INFORME DE RESPUESTA A OBSERVACIONES A LOS TÉRMINOS DE REFERENCIA

CONVOCATORIA No. PAF-ATF-O-013-2018

**OBJETO: CONTRATAR LA EJECUCIÓN DE LAS OBRAS “CONSTRUCCIÓN
REDES DE ALCANTARILLADO DISTRITO SUR Y ESTACIÓN DE BOMBEO DE
AGUAS RESIDUALES LA YUQUITA, FASE 1 MUNICIPIO DE TURBO”.**

6. Se informa al interesado que en el plano 2 CRIBADO_DESARENADOR_EBAR_LA YUQUITA_MOD se encuentra el detalle con las medidas solicitadas, igualmente en la siguiente imagen extraída de dicho plano se muestran dichas medidas:

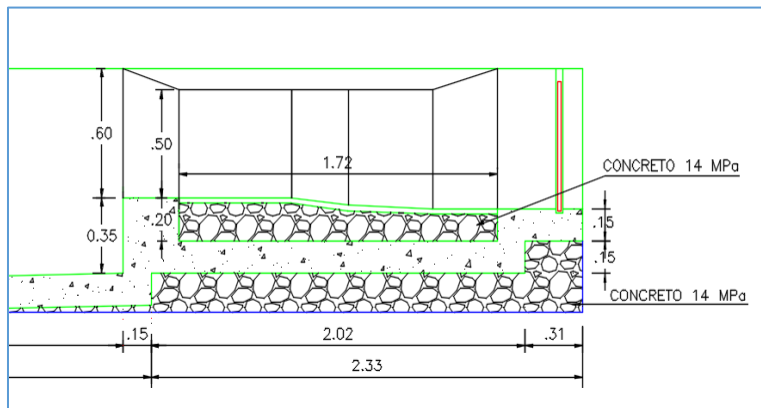
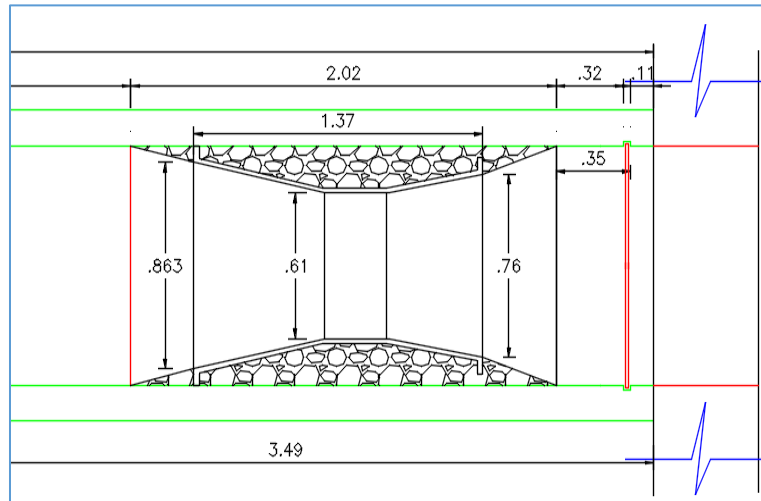
6. *En la sección 2.3.2, se solicita que “las dimensiones W, H, son dimensiones libres requeridas de flujo”, favor informar cuales serán las dimensiones del canal para poder determinar las medidas externas del marco.*
